Progetto Definitivo per la realizzazione del Parco Eolico "Serra Avena" e relative opere connesse

Integrazioni archeologiche

La presente relazione risponde alla richiesta di integrazioni presentata dalla Sabap-Bas Basilicata, come da nota MIC_SS-PNRR. n. 4207 del 06/10/2022, in merito:

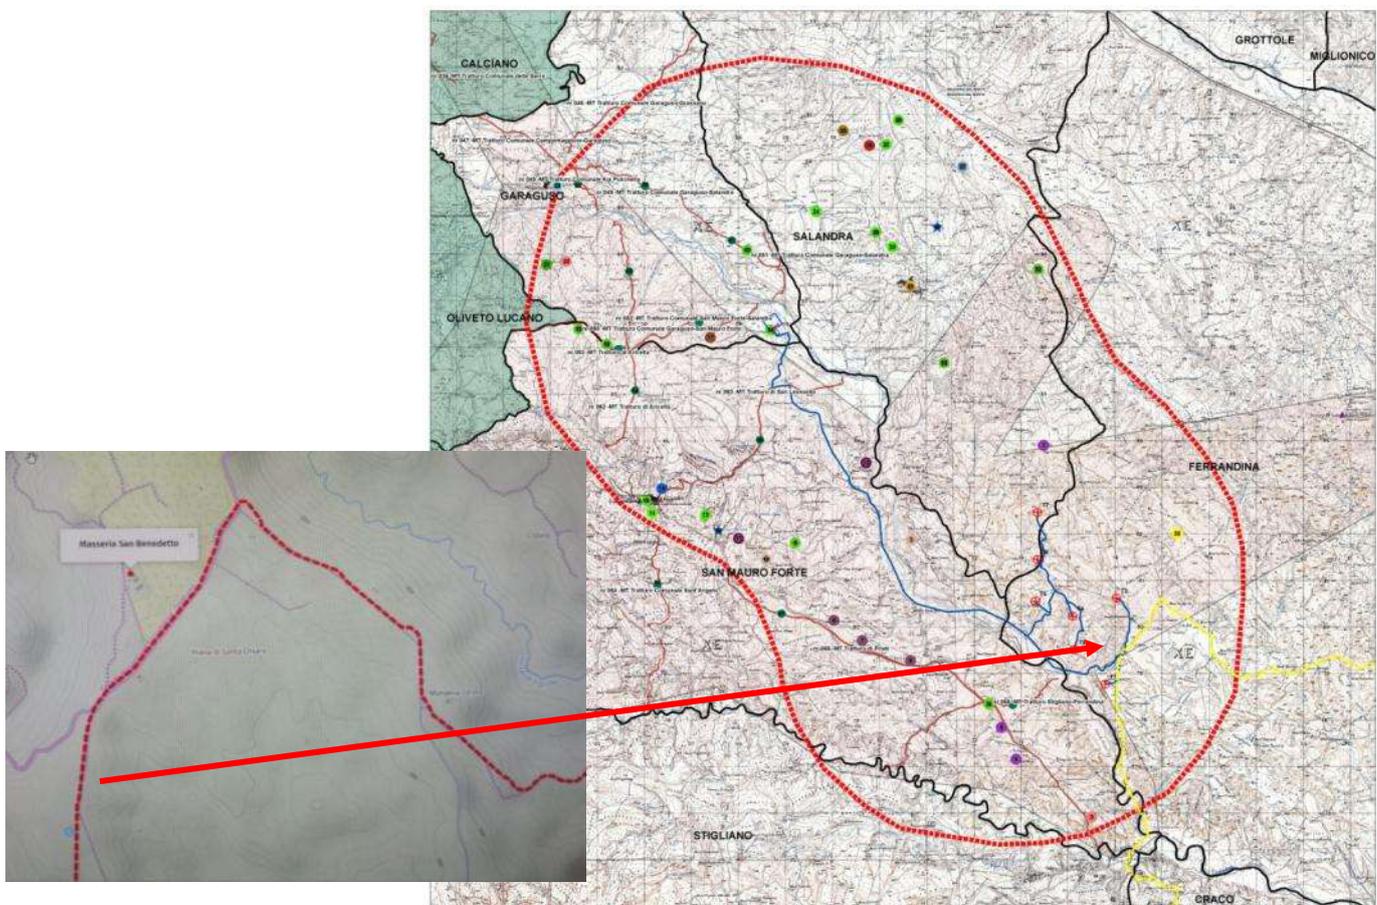
- 1.g) la rappresentazione su base cartografica IGM trasmessa non permette un chiaro posizionamento delle numerose evidenze archeologiche rispetto all'opera in progetto, le stesse evidenze lasciano ipotizzare una più complessa rete viaria antica della quale, tuttavia, non è stata avanzata alcuna proposta ricostruttiva. Si rende necessaria, pertanto, una più accurata disamina, di carattere topografico alla luce del **rischio medio e medio/alto** (Cfr. Elaborato F0304-11-T11-A-A_4_5 Carta del Rischio Archeologico) riscontrato per tutte le interferenze, compresa la Stazione Terna di Garaguso;

Il percorso è stato inserito nella cartografia di progetto per verificare l’interferenza delle opere in programma.

Si è pertanto verificato che il cavidotto esterno intercetta per una lunghezza di ca. 700 mt il tracciato di questa viabilità storica, nel tratto in cui la Strada Provinciale Ferrandina-Stigliano costruita negli anni’60 del secolo scorso (con D.M. 3.6.1964 G.U.152 - del 23.6.1964) già strada comunale Ferrandina-Stigliano aveva già obliterato la viabilità antica.

*Inquadramento generale dell'intervento su CTR
(Elaborato di progetto n. A.16.a.1_Corografia di inquadramento dell'area)*

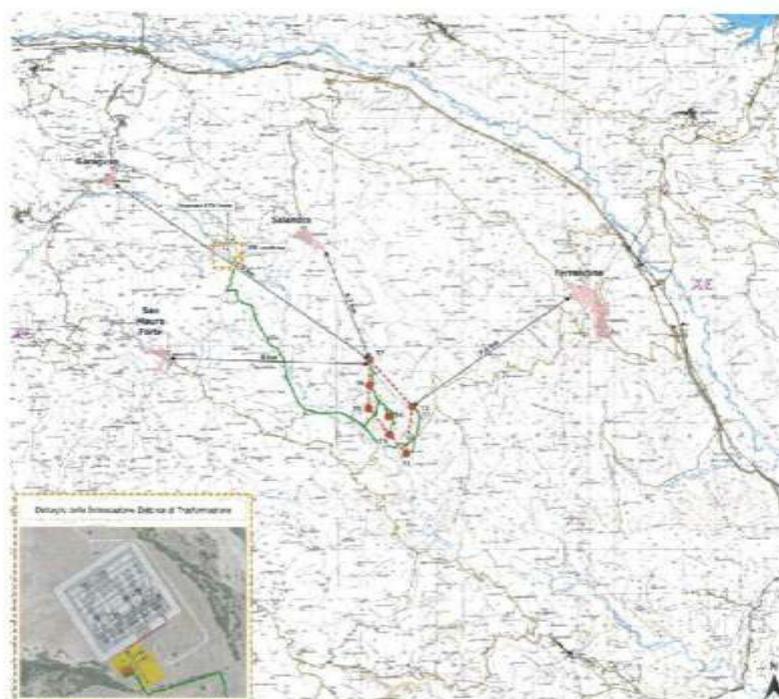
Nell'area interessata dall'intervento di progetto–risultano presenti “centri storici e piccoli borghi contraddistinti da un contesto storico e paesaggistico di rilievo”.

L'agro circostante, poi, si presenta disseminato di masserie ed edilizia contadina, “percorso da una viabilità rada e sinuosa che percorre le dune argillo-sabbiose quasi senza soluzione di continuità”.

In generale, i territori su cui dovrebbe essere realizzata l'opera sono caratterizzati per la gran parte da aree agricole e dalle colline argillose dell'alto materano, con un altissimo valore ambientale, oltre a un ricco patrimonio naturalistico.

Simili zone devono essere protette non solo dalle trasformazioni del territorio interno al proprio perimetro, ma anche dalle interferenze visive che ne pregiudicano la bellezza panoramica dai punti di osservazione inferiori ed esterni al perimetro.

Considerata, quindi, la sopra descritta natura dei territori interessati dall'intervento, al fine di consentirne la valutazione da parte di questo Ministero dei possibili impatti sul patrimonio culturale e sul paesaggio, si richiede di integrare la documentazione fornita con gli approfondimenti di seguito precisati:

Estratto dall'elaborato "Studio d'impatto ambientale", in cui viene indicata la collocazione della futura Sottostazione utente (nel riquadro rosso campito con colore ocra)

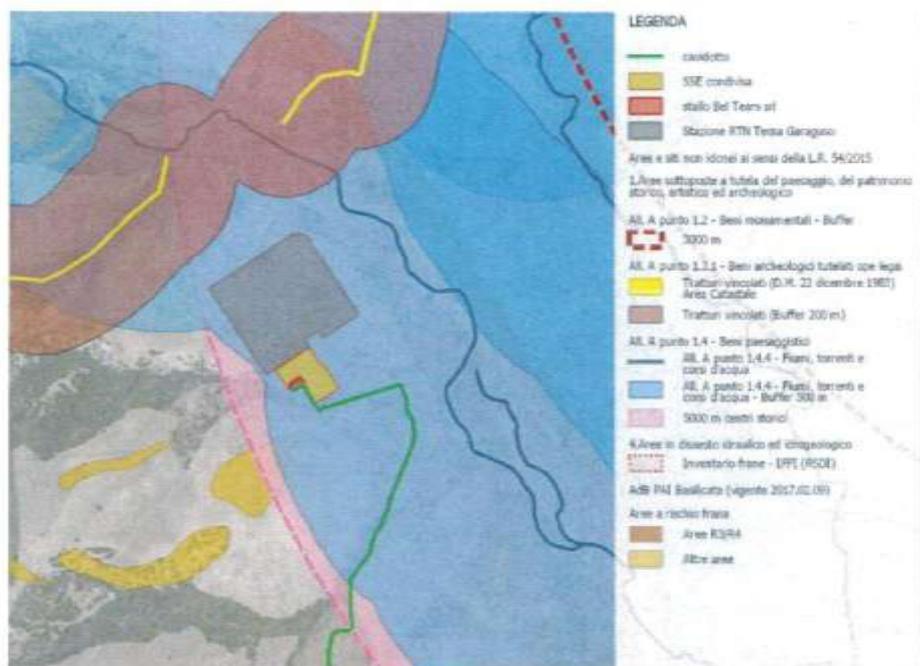
- 1.f) Documentazione cartografica (piante, prospetti e sezioni) relativi alla Sottostazione utente, che, come si legge nello Studio di Impatto ambientale, dovrà essere realizzata *ex novo* e collegata tramite sbarre ad un'area condivisa in condominio AT con altri produttori.

A riguardo, nell'evidenziare come il manufatto ricada nel *buffer* di 5000 mt dal centro storico di Salandra e nel *buffer* di 500 mt dal corso d'acqua "Fiume Cavone e torrente la Salandrella", benché la Società affermi nel SIA che essa «*ha una visibilità limitata dovuta alla sua esigua altezza*», dovendo invece questo Ministero valutare l'impatto paesaggistico della stessa, si richiedono opportuni fotoinserti.
